第 4 回意見交換会 参考資料 1 プラント長期停止期間中における
保全ガイドライン等に関するコメントへの回答

※第 4 回会合（令和 2 年 6 月 1 日）資料 2-1 「プラント長期停止期間中における保全ガイドライン」の作成にあたり参考とした現場経験及び知見とその反映について

参考：ATENA ガイドライン 図 5.2-1 通常保全サイクルにおける経年劣化管理の全体像

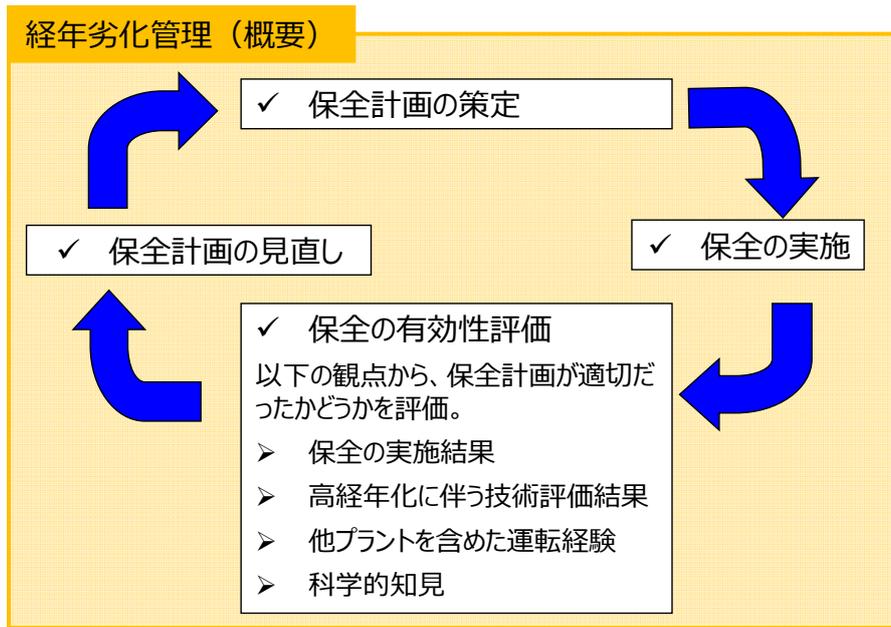
(b) 「(参考) 長期停止中保全活動の PLM 上の扱い」の欄には、国内既設プラントの至近の PLM 評価書において評価されている事象が記載されているが、「分類」と対応がとれていない。ガイドの目的は、「原子力発電所の安全な長期運転に向け、「特別な保全計画」として、各事業者の原子力発電所において保全活動に従事する職員が、法令及び原子炉施設保安規定に定める施設管理計画に基づき、長期停止期間中の構築物、系統及び機器に対する保全方法及び実施時期を定め、必要な保全活動を実施するにあたり」活用するという点から、異なる分類を新たに作ることは、現場が混乱するのではないか。

「プラント長期停止期間中における保全ガイドライン(案)」の16～18ページのとおり、保全計画の策定においては、高経年化に伴う技術評価結果も踏まえた点検計画を策定しており、発電所では、現業務において高経年化技術評価結果の内容を把握し保全を展開しております。

また、現場の点検計画は、高経年化技術評価だけではなく、トラブルの水平展開や新たな知見の反映等、さまざまな技術情報をインプットとして点検計画を策定し運用しています。

これは、保全計画は、資料2-2「プラント長期停止期間中における保全ガイドライン(案)」の16ページに示す通り、保全のPDCAを回し計画を適切に見直しながら保全活動を行っております。「プラント長期停止期間中における保全ガイドライン」で推奨される保全活動内容は、発電所において現状の保全内容で対応できているかを確認し、現状保全が十分でない場合は保全の見直しを行うこととなります。

今回のATENAガイド別添Aの保全ポイントについても、現場において、新たなインプット情報として他の技術情報と同様に取り扱われてQMSに基づいて処理され、点検計画に反映されていきますので、現場が混乱することはないと考えています。
